Figura 02 - Projeção anterior à Lei 7.166/96

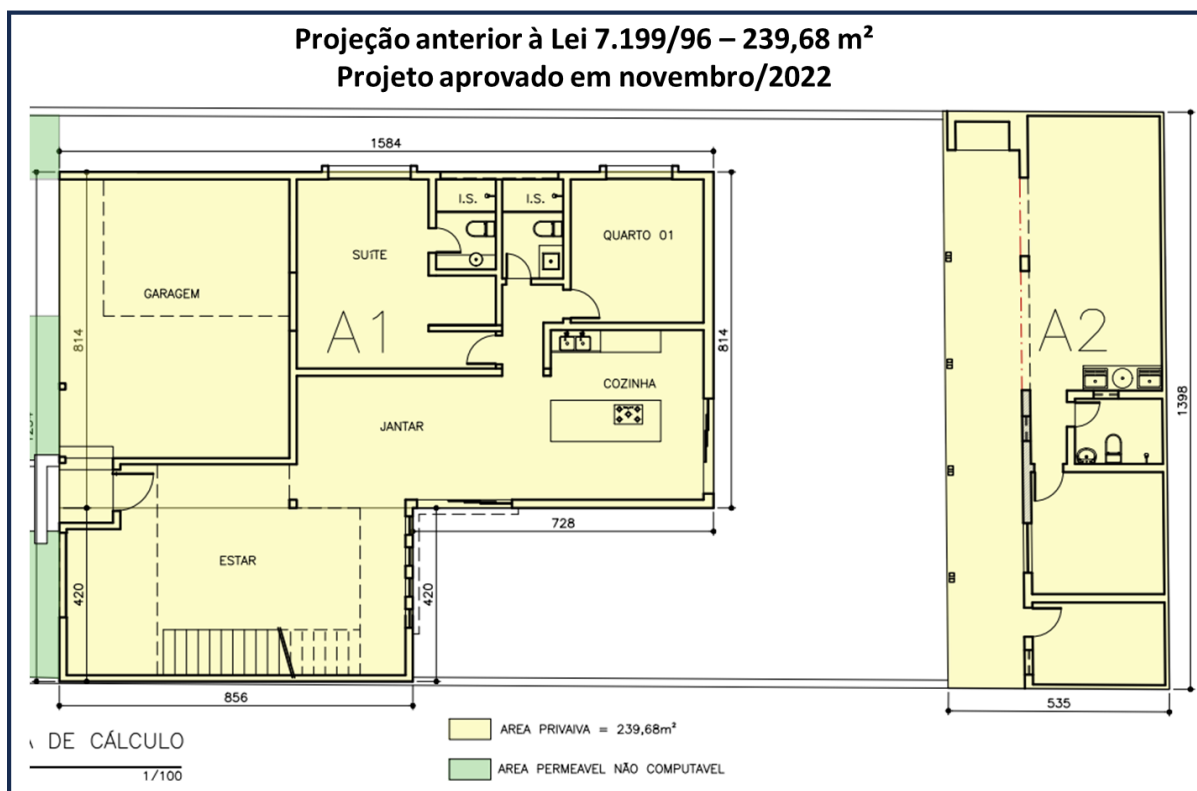
Importante destacar que no 1º exame do As Built, as áreas A4 e A5 faziam parte das áreas A1 e A2 como áreas a regularizar, pois elas fazem parte da projeção existente em data anterior à Lei 7.166/96. No entanto, a examinadora exigiu que as mesmas fossem alteradas para áreas a construir, considerando que as edificações com cobertura de telhado cerâmico deram lugar a edificações com cobertura de laje.

Segue abaixo, histórico das projeções da edificação e projetos apresentados, representado pelas figuras 02 a 04.

Figura 03 - Projeção da edificação - 1º exame As Built

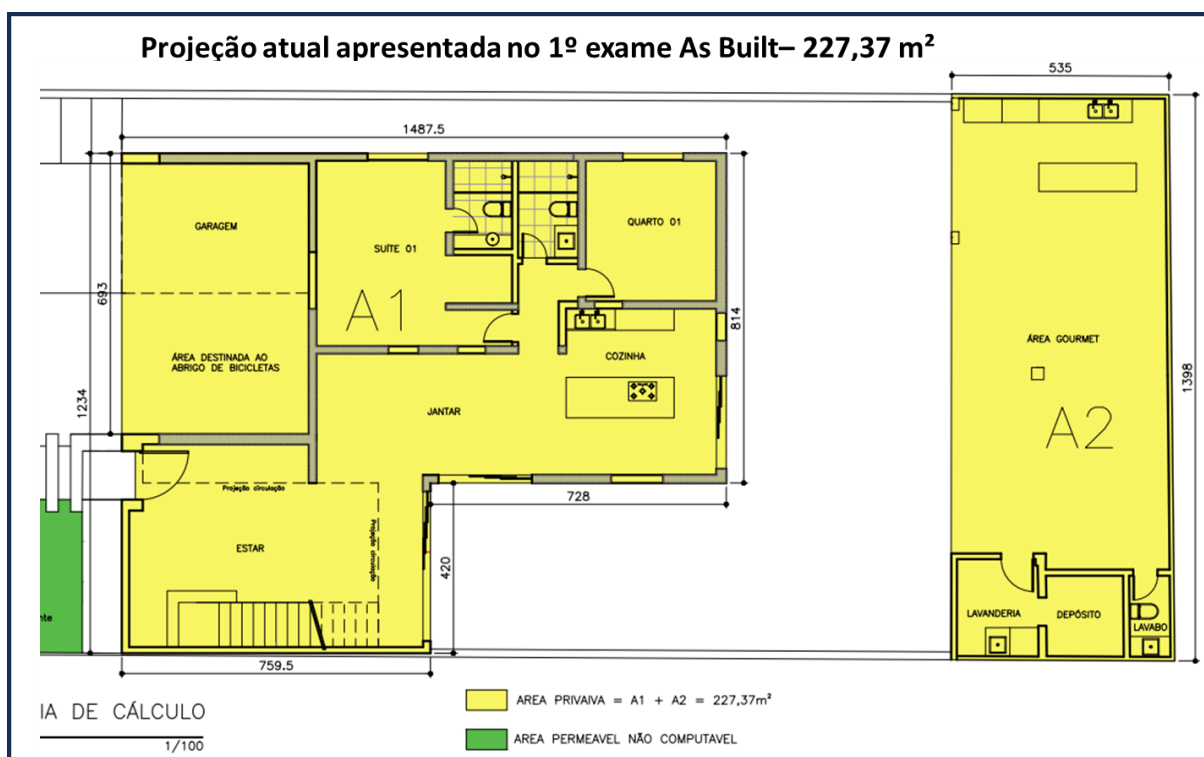
No 1º exame do As Built foi comunicada pendência solicitando criar as áreas A4 e A5 como áreas a construir, como informado acima, com isso, para o 2º exame foi apresentada a projeção da figura 04.

Figura 04 - Projeção da edificação - 2º exame As Built

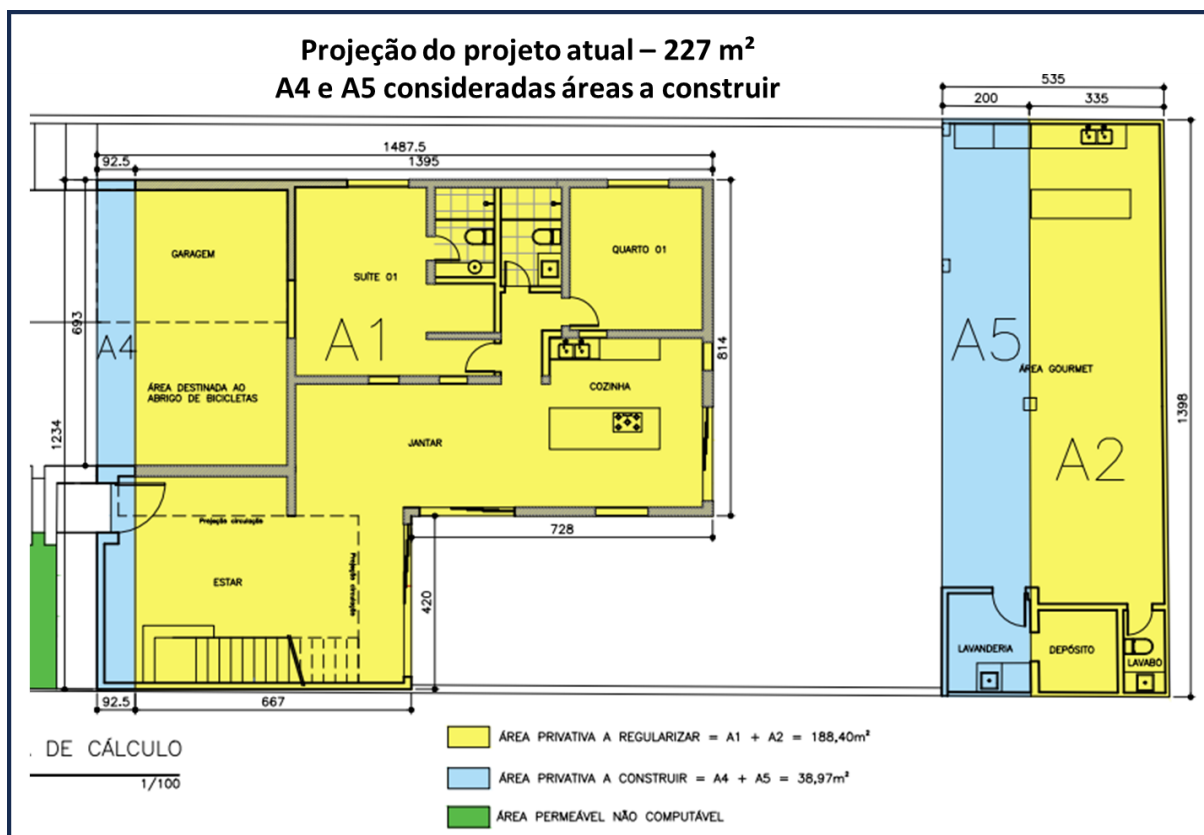
Na prática, considerar as áreas A4 e A5 como a regularizar ou a construir, não faz nenhuma diferença pra cidade, pois elas atendem a todos os parâmetros da legislação atual. Por isso, como elas são áreas que passaram de coberturas de telhado para laje, exatamente na mesma projeção e para cumprir a mesma função anterior, não é justo, nem razoável dizer que houve acréscimo de área de projeção, porque, de fato, não houve.
